新プール・体育館棟の基本設計について

第4回・第5回・第6回統合協議会の内容

名称：永福南小学校・永福小学校統合協議会ニュース(3号)

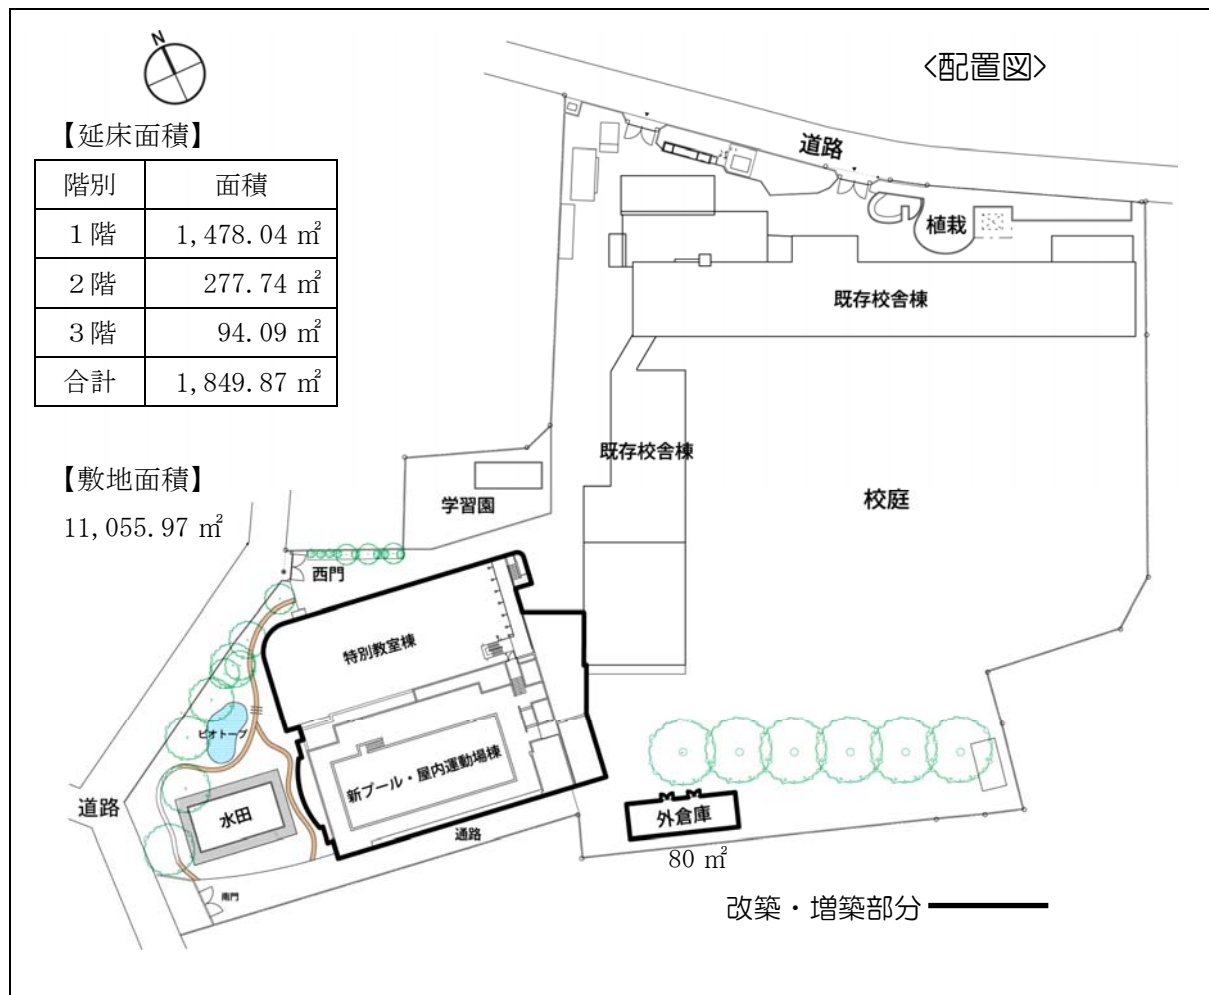
○ 広い水田を設置してほしい。

○ 学校防災倉庫は、体育館外に別棟で建てたほうがよい。

➡ 当初、特別教室棟の屋上設置を検討していましたが、広い水田面積、十分な日照を確保できる等の利点があるため、現プール跡地に設置することとします。

➡ 被災者が一時避難場所として生活する体育館アリーナから直接毛布や食糧品を取り出せることが望ましいと考え、体育館と一体化することとします。

<1階平面図>

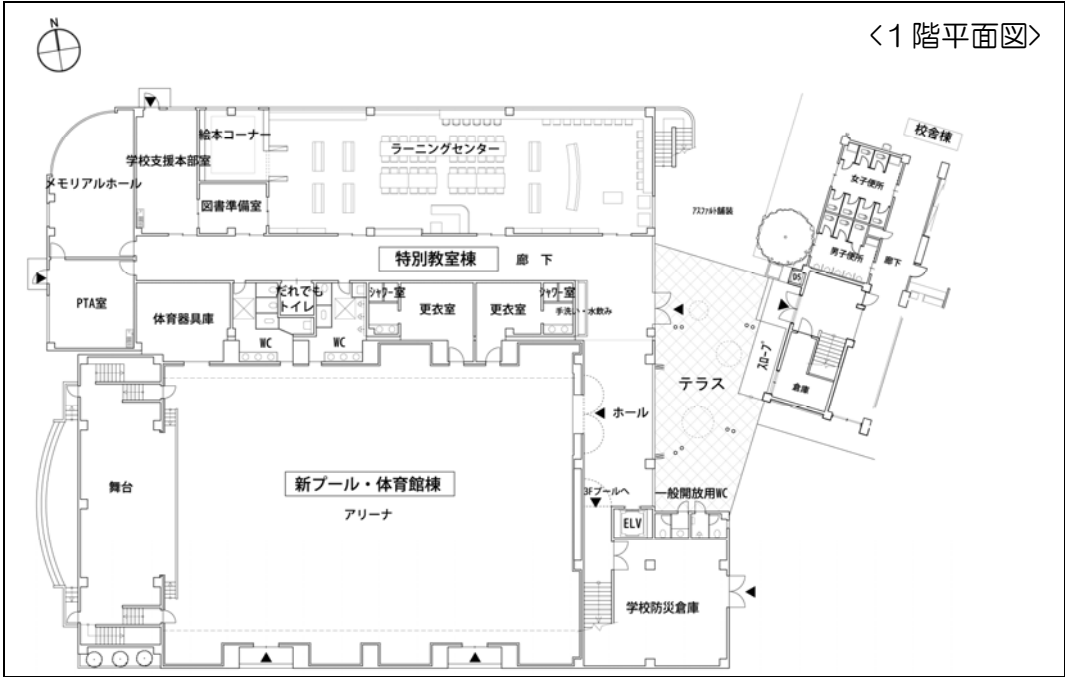
- ラーニングセンター（図書室及びコンピュータ室機能を兼ね備えた室）は、児童が使用するので、本校舎棟寄りに設置するのが望ましい。絵本コーナーや図書準備室を設置してほしい。
⇒ 設置します。
- 緊急車両用の通路を確保する必要がある。
⇒ 新プール・体育館棟の南側に新たに4mの通路を設けます。
- 新プール・体育館棟と本校舎棟の1・2階部分と接続してほしい。
⇒ 本校舎棟は、耐震補強をしており、外壁の一部を撤去することは耐震上問題があるため、接続することは非常に困難です。
- 新プール・体育館棟と本校舎棟の接続は、短い距離で、児童が雨風にさらされないよう考慮してほしい。
⇒ 広いテラス(1階平面図参照)を設置し、体育館棟のホールと一体的に活用できるようにします。
